Nábřeží řeky Svatky - Realizace protipovodňových opatření
města Brna – etapy VII a VIII (ORG 2267)

ZMĚNOVÝ LIST

ZL 60

SO 07.18 - úpravy na levobřežní kmenové stoce

SCHEMA RÝHY PRO ULOŽENÍ POTRUBÍ OD TOKU Z HKB 09A - BOURÁNÍ BETONU

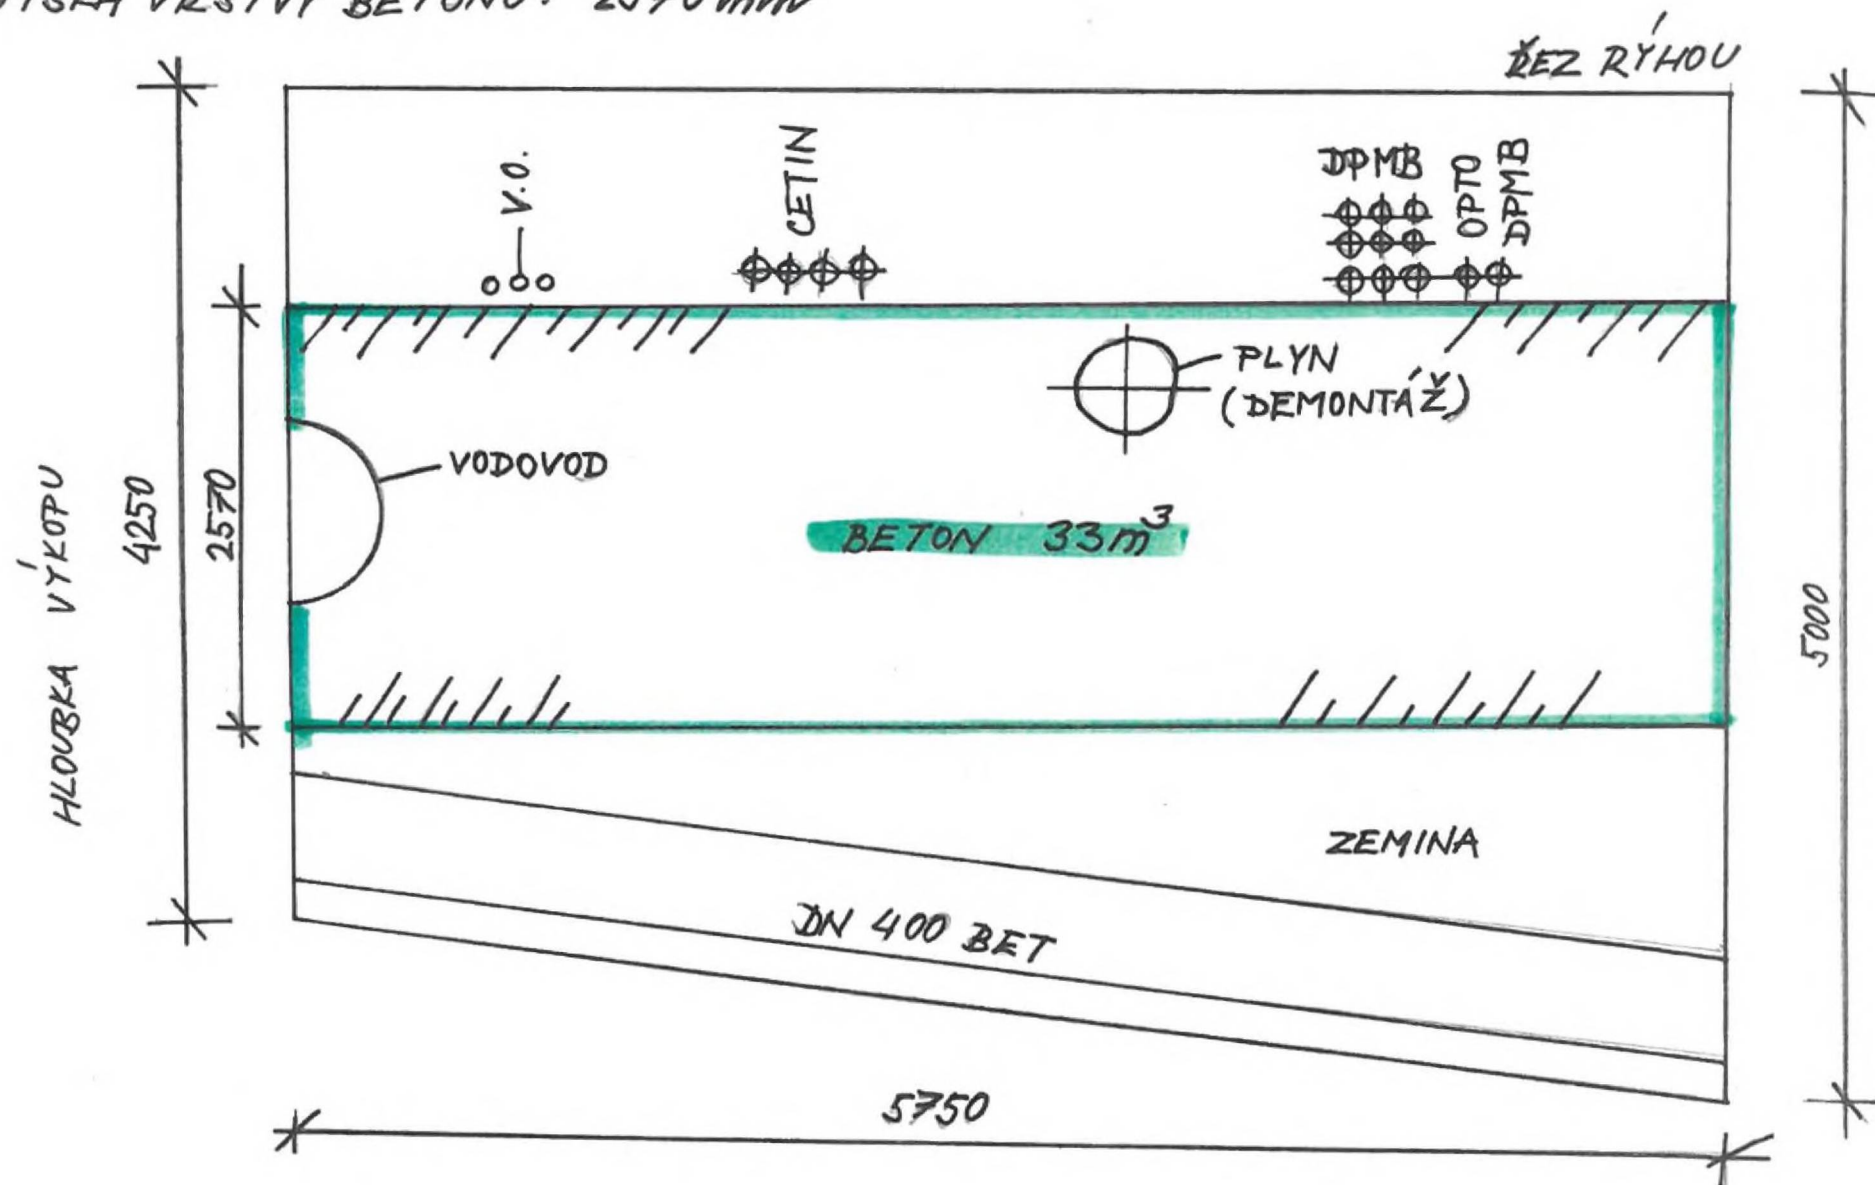
V souvislosti s realizací stavebního objektu SO 07.18a - HKB 09.a u Ronda byl v trase odlehčovací stoky DN 400 z HK směrem k řece nepředpokládaně zastižen betonový blok z prostého betonu o celkovém objem cca 33 m³.

Vzhledem ke křížení s ostatními inženýrskými sítěmi bude provedeno ruční i strojní bourání tohoto betonového bloku, který se nalézá v úseku mezi hradidlovou komorou a spadišťovou šachtou na trase odlehčovací stoky.

(2,224*2,57*5,75)=33 m3 "ruční bourání							
			33*0,7 "strojní bourání		23,100					
D	997		Přesun sutě				35 640,00			0,00000
10	K	997221815-R	Likvidace vybouraných materiálů v souladu s platnou legislativou	t	79,200	450,00	35 640,00	SO 07.18a	0,00000	0,00000
			naložení, vodorovný přesun, poplatek za uložení							
			33*2,4 "dle položky bourání betonu		79,200					
			Součet		79,200					
D	OST		Ostatní				2 445,40			0,00214
D	M23		Montáže potrubí				2 445,40			0,00214
11	K	230083120R00	Demontáž do šrotu do 250 kg, rozměr 324 x 6	kus	2,000	590,70	1 181,40	SO 07.21	0,00000	0,00000
			výřezání potrubí zručeného plynovodu v šířce výkopu včetně zapěnování konců potrubí							
			položka opužita z rozpočtu SO 07.22							
			2		2,000					
12	M	23170003	pěna montážní PUR protipožární jednosložková	litr	2,000	632,00	1 264,00	URS 2024 01	0,00107	0,00214
			zafoukání konců potrubí							
			nová položka CU 1/2024

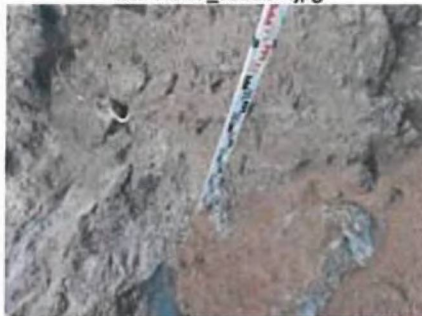
Vybourání první části betonové vrstvy (viz. příloha) : délka výkopu 3,25 m, šířka výkopu 3m, strana u řeky výška 1,5m , strana u komunikace 2,2 m. Celkem vybouráno z první části 18m3 prostého betonu.

HKB 09a - odtokové potrubí DN 400

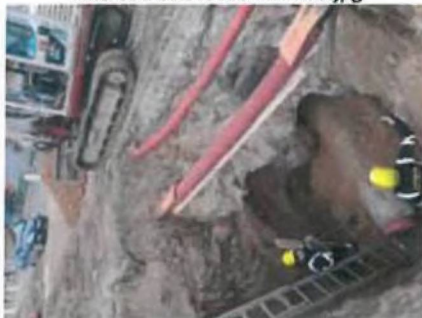
Bourání betonových bloků v trse výkopu - zástupce TDS souhlasí se zaměřením a vyčíslením kubatury 1.části bouraných betonů v trase výkopu.
